DODATEK č. 1
ke Smlouvě o dílo ze dne 12.09.2023
(dále jen „Dodatek“)

na zhotovení díla „**II/327 Chlumeck nad Cidlinou – Fajn Park**“.

EVIDENČNÍ LIST ZMĚNY STAVBY

SO 101 Komunikace

STATICKÁ ZATĚŽOVACÍ ZKOUŠKA DESKOU

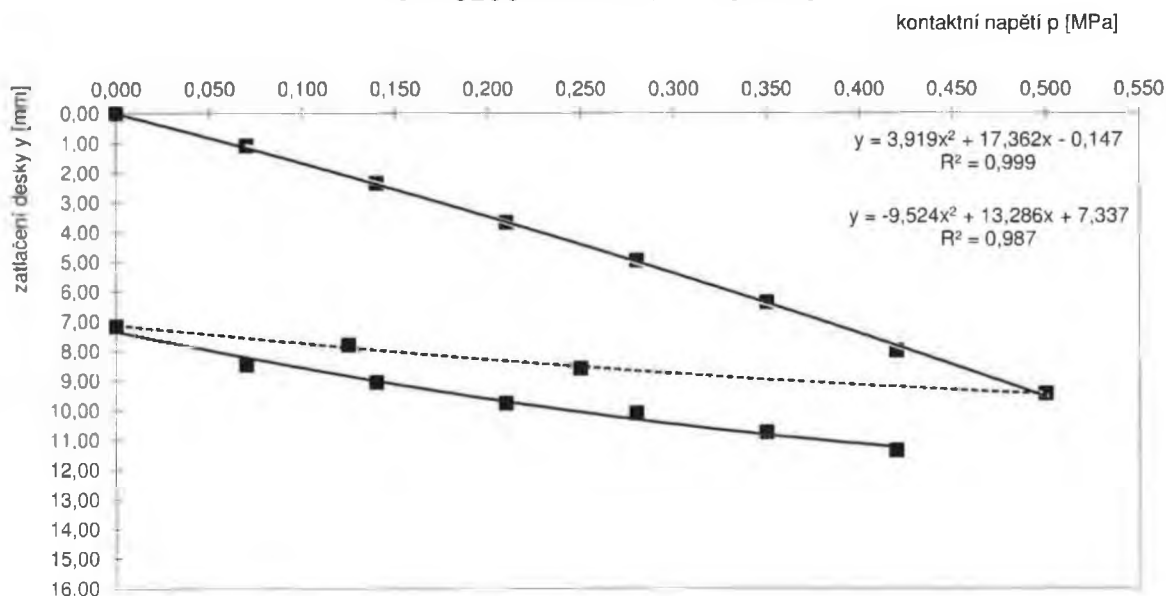
2) Při provádění sanací díle PD, na vybraných místech po odřezování, bylo zjištěno, že plánovaná maximální hloubka sanace tl. 360 mm je v místě souběhu se stávající kanalizací (km cca 0,470 - 0,600 vlevo) nedostatečná. Pro potvrzení nutnosti sanovat i aktivní zónu byla provedena statická zátěžová zkouška s nevyhovujícím výsledkem. Veškeré provedené sanace na stavbě budou geodeticky zaměřeny. Jedná se o dodatečné stavební práce, které nebyly zahrnuty v původním závazku ze smlouvy na zakázku, jejich potřeba vznikla v důsledku okolností, které zadavatel jednající s náležitou péčí nemohl předvídat, a tato změna nemění celkovou povahu zakázky. Tyto úpravy v SO 101, si vyžadují vícepráce, které jsou celkově vyčísleny v částce +153.987,85 Kč bez DPH 21%. Na termín dokončení stavebních prací nebude mít tato změna vliv.
